Asse stradale di collegamento tra gli svincoli di Prato Est e Prato Ovest – "Declassata di Prato"
Raddoppio di Viale Leonardo da Vinci nel tratto compreso tra Via Marx e Via Nenni mediante la realizzazione di un sottopasso

Relazione di riscontro richiesta di integrazioni del MiTE

RELAZIONE DI RISCONTRO

ALLA RICHIESTA DI INTEGRAZIONI DEL MiTE REGISTRO UFFICIALE 7986 del 24-10-2022

Stralcio cartografico tratto dal SIT della Regione Toscana relativo alle aree tutelate per legge (Art. 142 del D. Lgvo 42/2004) – In rosso l'ingombro dell'opera in progetto, in azzurro la fascia di 150 del vincolo D. Lgs 42/2004 - Art. 142, c. 1, lett. c.

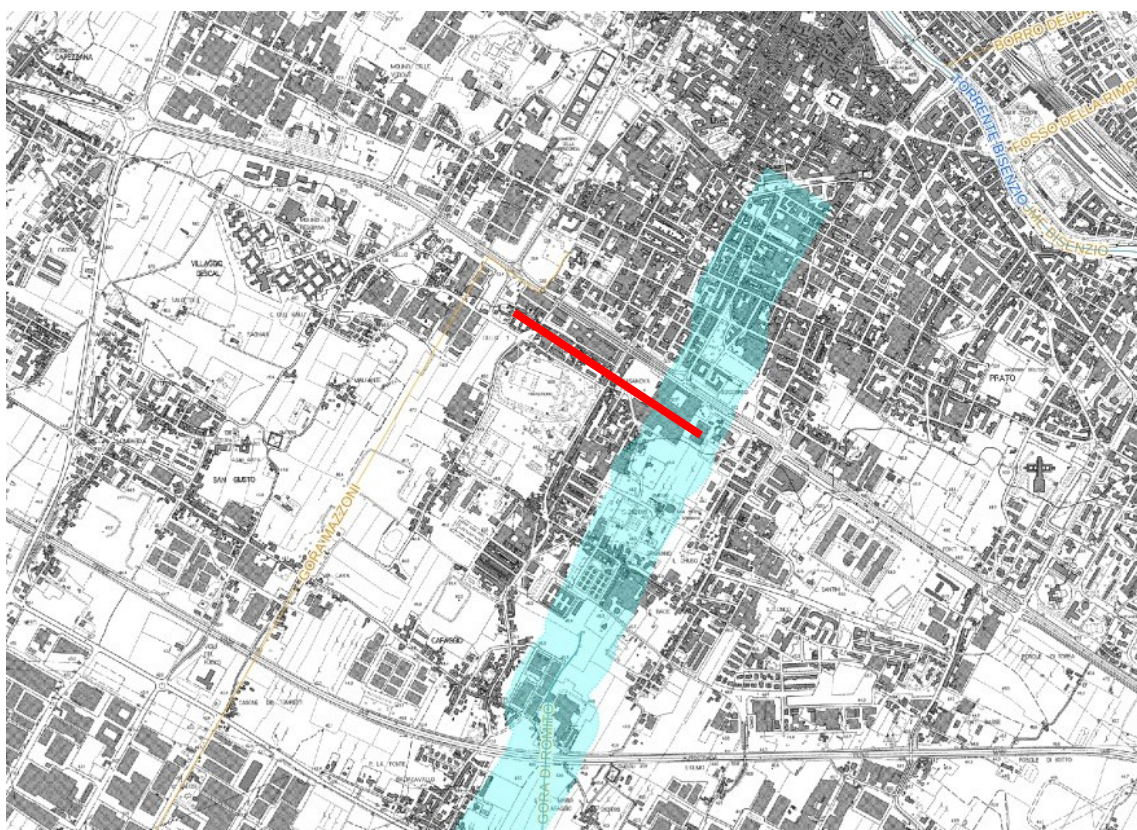
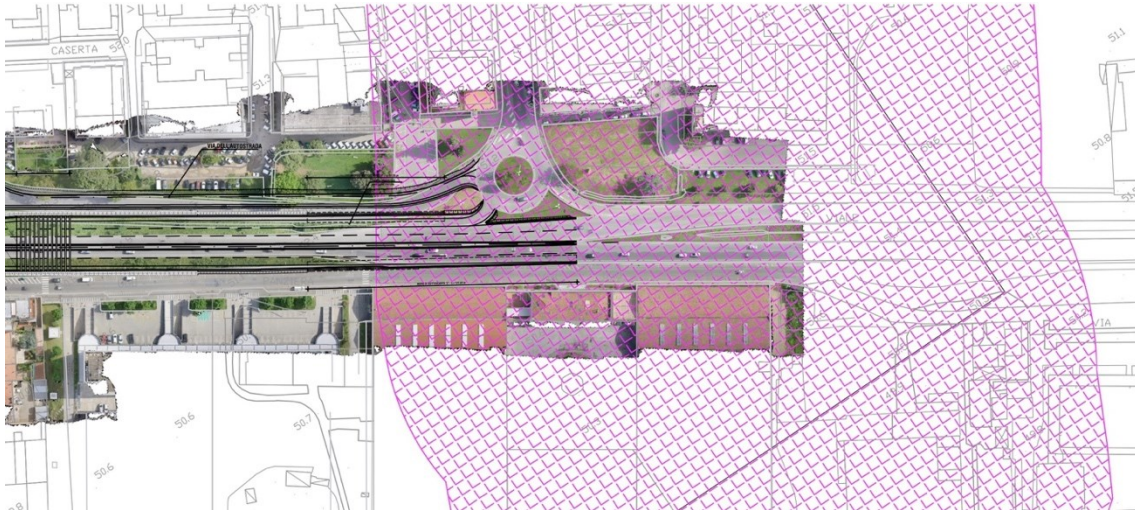
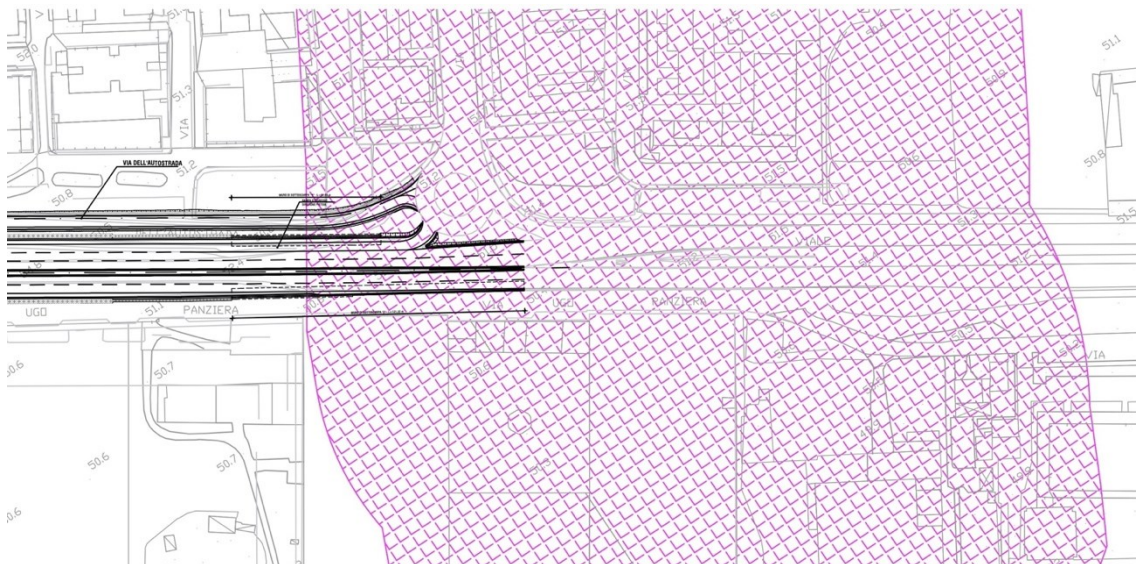
In merito alle aree tutelate per legge, ai sensi dell'art. 142 del D.Lgs. 42/2004 co. 1 lett. c), relative ai "i fiumi, i torrenti, i corsi d'acqua iscritti negli elenchi previsti dal testo unico delle disposizioni di legge sulle acque ed impianti elettrici, approvato con regio decreto 11 dicembre 1933, n. 1775, e le relative sponde o piedi degli argini per una fascia di 150 metri ciascuna", risulta che solamente un primo tratto (lato Firenze) di circa 110 metri interferisce con l'area vincolata.

Di seguito si riporta uno stralcio cartografico tratto dal SIT della Regione Toscana relativo alle aree tutelate per legge (Art. 142 del D. Lgvo 42/2004).

Per maggior dettaglio di seguito si riportano due stralci di dettaglio relativi al tratto d'opera ricadente nella fascia di 150 del vincolo D. Lgs 42/2004 - Art. 142, c. 1, lett. c.
